ECE/TRANS/WP.29/2009/22
17 December 2008

Предложение по дополнению 3 к поправкам серии 04 к Правилам № 48
(установка устройств освещения и световой сигнализации)

Представлено Рабочей группой по вопросам освещения
и световой сигнализации (GRE)*

Рис. (см. пункт 6.5)

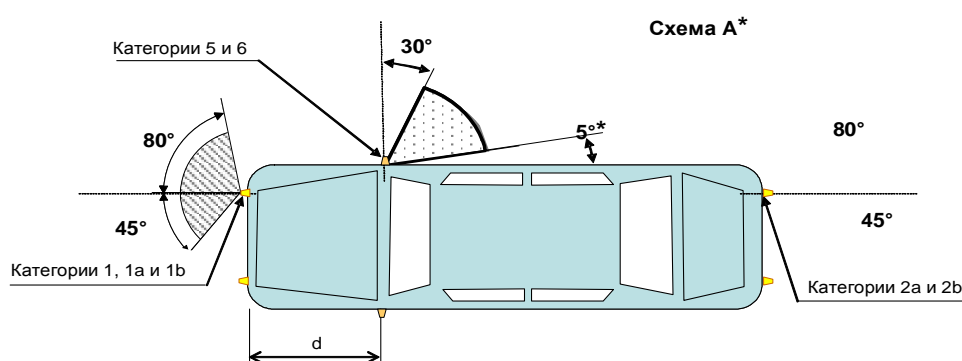
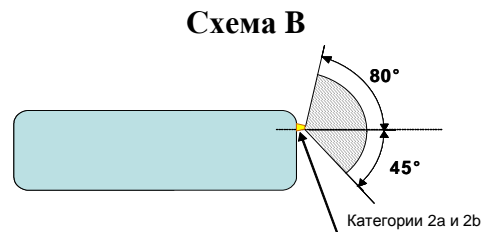
Пункт 6.5.5.1 изменить следующим образом

"6.5.5.1 Горизонтальные углы (см. рисунок ниже)

Вертикальные углы: 15° вверх и вниз от горизонтали для указателей поворота категорий 1, 1a, 1b, 2a, 2b и 5. Вертикальный угол вниз от горизонтали может быть уменьшен до 5°, если высота расположения огней составляет менее 750 мм над поверхностью земли; 30° вверх и 5° вниз от горизонтали для указателей поворота категории 6. Вертикальный угол вверх от горизонтали может быть уменьшен до 5° в том случае, если высота расположения факультативных огней над уровнем земли составляет не менее 2 100 мм.

* Значение 5° для мертвого угла видимости в направлении назад от бокового указателя поворота представляет собой верхний предел. $d \leq 1,80$ м (для транспортных средств категорий M₁ и N₁, $d \leq 2,50$ м)".

В случае транспортных средств категорий M_1 и N_1 угол 45° внутрь для указателей поворота категорий 1, 1a или 1b, у которых нижний край видимой поверхности находится на высоте менее 750 мм над поверхностью земли, может быть уменьшен до 20° ниже горизонтальной плоскости, через которую проходит исходная ось этого огня.

передние и задние указатели поворота, а также боковые габаритные огни

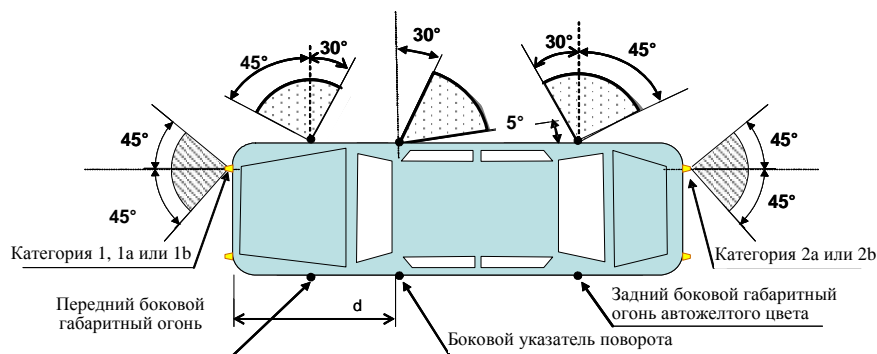
Пункт 6.5.5.2 изменить следующим образом:

"6.5.5.2 или, по усмотрению изготовителя, для транспортных средств категорий M_1 и N_1 (**):

Горизонтальные углы см. на рисунке ниже:

(**) Значение 5° для мертвого угла видимости в направлении назад от бокового указателя поворота представляет верхний предел $d \leq 2,50$ м".

Угол 45° внутрь для указателей поворота категорий 1, 1a или 1b, у которых нижний край видимой поверхности находится на высоте менее 750 мм над поверхностью земли, может быть уменьшен до 20° ниже горизонтальной плоскости, через которую проходит исходная ось этого огня.
